Affaire : E02/0100/20180320/03

RAPPORT D'EXAMEN DE CONFORMITE/ DE VISITE DE CONTROLE D'UNE INSTALLATION ELECTRIQUE DOMESTIQUE A BASSE ET TRES BASSE TENSION

Lieu de visite	Responsable des travaux	Proprietaire/Gestionnaire
Nom,Prénom : GARROY	Nom,Prénom : -aucun-	Nom,Prénom : GARROY Arlette
Rue : de Gaillarmont 282	Carte ID :	Rue : de Gaillarmont 282
B-4032 CHENEE	Tva :	B-CHENEE 4032

CAVE

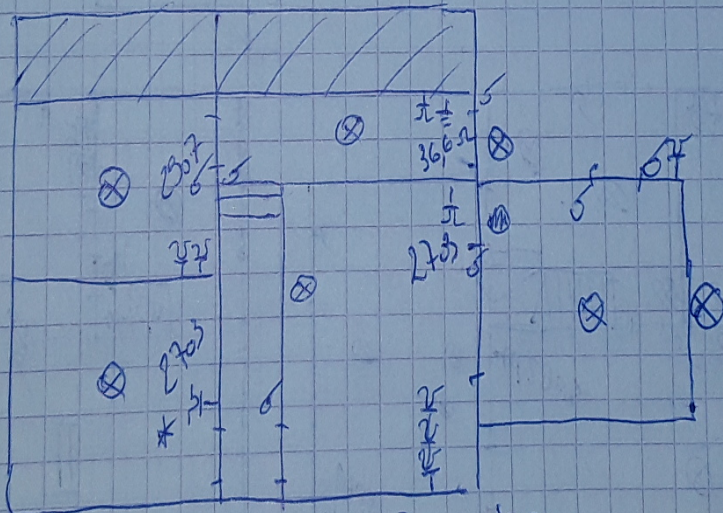
* Terre 2 sans prise à supprimer
